DODATEK Č. 1 K SMLOUVĚ O DÍLO
„III/34723 Okrouhlice – most ev. č. 34723-1“

Změnový list č. 1

Stavba: III/34723 Okrouhlice - most ev.č. 34723-1

Na základě geodetického zaměření svahu u gabionů po odstranění humozní vrstvy a posouzení základové spáry by provedená změna založení a tvaru gabionové stěny. Drenáž podél gabionů byla doplněná o zásyp ŠD.

PRŮMĚT DO OSY KOMUNIKACE III/34723

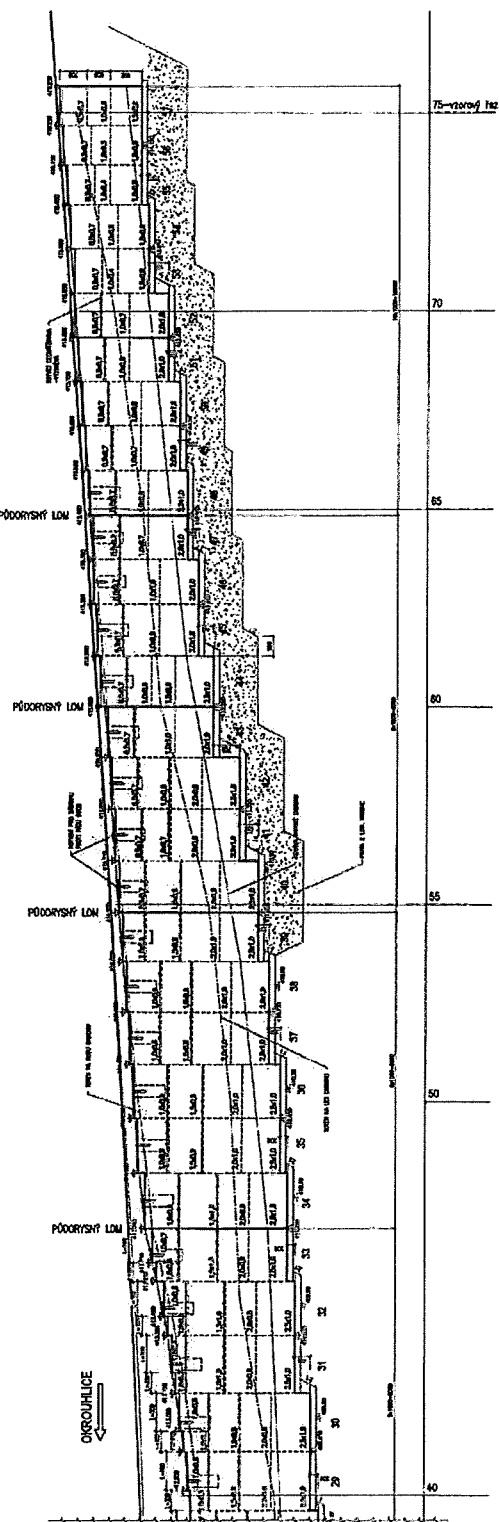
- 1.) V blízkosti potoka byla zemina základové spáry gabionu zatříděna jako štěrkovitý jíl F2 CG (viz vyjádření geotechnika TPA ČR s.r.o. ze dne 19. 7. 2019), který je průběžně dotován vodou a nevykazuje dostatečné parametry pro založení gabionu. Z tohoto důvodu bylo navrženo:
 - založení gabionu na bloku z hubeného betonu v bezprostřední blízkosti mostu (v délce 1,1 a 1,3 m)
 - výměna podloží gabionu v navazujících úsecích v délce dalších 5 m před mostem a 3 m za mostem na výšku 0,3 m s náhradou lomovým kamenem
- 2.) Po odkrytí humózní vrstvy bylo zjištěno, že v části gabionové zdi (cca km 0,055 až do konce zdi) se v místě základové spáry nachází „heterogenní materiál“ (viz vyjádření geotechnika TPA ČR s.r.o. ze dne 12. 8. 2019) – navážka i s obsahem organických zbytků. Bylo navrženo nahrazení podloží patkou z lomového kamene 1,0/1,0 m pod lícem gabionu.

Dne 6.8.2019 proběhla za účasti stavbyvedoucího a geotechnika TPA ČR s.r.o, pochůzka po stavbě III/34723 Okrouhlice - most ev.č. 34723-1. Schůzka byla svolána z důvodu obav z problémového založení gabionové tížné zdi v tělese násypu stávající komunikace. Těleso násypu v místě založení gabionových košů 40 – 57 dosahuje sklonu většího než 1:1 (odhadem lze říci že se sklon blíží 2:1). Po odkrytí humózních vrstev násypu bylo zjištěno, že těleso násypu je tvořeno heterogenními materiály. S ohledem na výše zmíněné lze celkově popsat situaci založení gabionových košů v tělese násypu jako krajně rizikovou. Jako možné řešení se jeví buď založení na mikropilotách, nebo založení gabionů schodovitě, případně změnu technologie např. green slope.
